スリーエム ジャパン株式会社
電力・電子ソリューション事業部スリーエム ジャパン（旧社名：住友スリーエム）製「6.6kVハイ-Kターム」の変形について

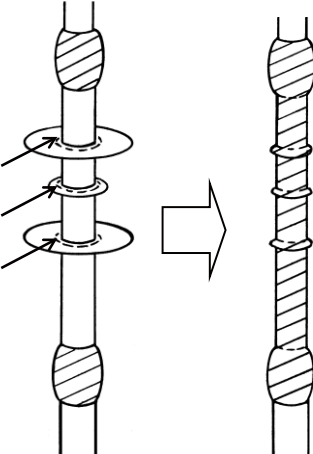
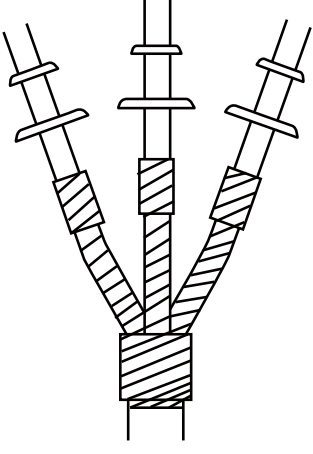
弊社の高圧端末処理材料におきまして、10年以上経過した屋内使用されている一部の端末笠部および三又管に変形が生じる事象が確認されました。 [変形の例：写真参照]

この変形はゴムの軟化で、本体機能への影響はありません。また、この製品本体は、屋外用と兼用になっているので笠がありますが、屋内用途としては笠がなくても性能は問題ありません。

笠部変形の原因は、屋内の高圧受電設備内に発生するオゾンと周囲温度が高温となる環境下で、まれに発生するゴム成形品の表面酸化劣化です。本端末の電界緩和機能は、本体内部高誘電率チューブにより行われておりますので、この変形による本体機能への影響はありません。

補修が必要な場合には「補修方法」に従った補修をお勧めします。補修により形状は変わりますが、お客さまが使用されている環境における性能を維持できます。 [補修方法：図参照]

変形の例	笠部補修方法	三又管部補修方法
 <p data-bbox="124 1512 486 1550">〈端末笠部〉 〈三又管部〉</p>		
<p data-bbox="114 1579 531 1668">本補修での屋内端末としての機能は確認済です。</p>	<p data-bbox="547 1451 710 1512">変形した笠を切り取る</p> <p data-bbox="726 1451 965 1668">端末本体に自己融着テープを半重ね2回（1往復）巻く。自己融着テープの上にビニルテープを半重ね2回（1往復）巻くことにより変形防止となります。</p>	<p data-bbox="1002 1451 1417 1668">三又管把持用のスチールバンドを外し、三又管全体を自己融着テープ巻きを右図の斜線部分（端末本体下部から三又管下部のケーブルまで）に半重ね2回（1往復）巻く。自己融着テープの上にビニルテープを半重ね2回（1往復）巻くことにより変形防止になります。</p>
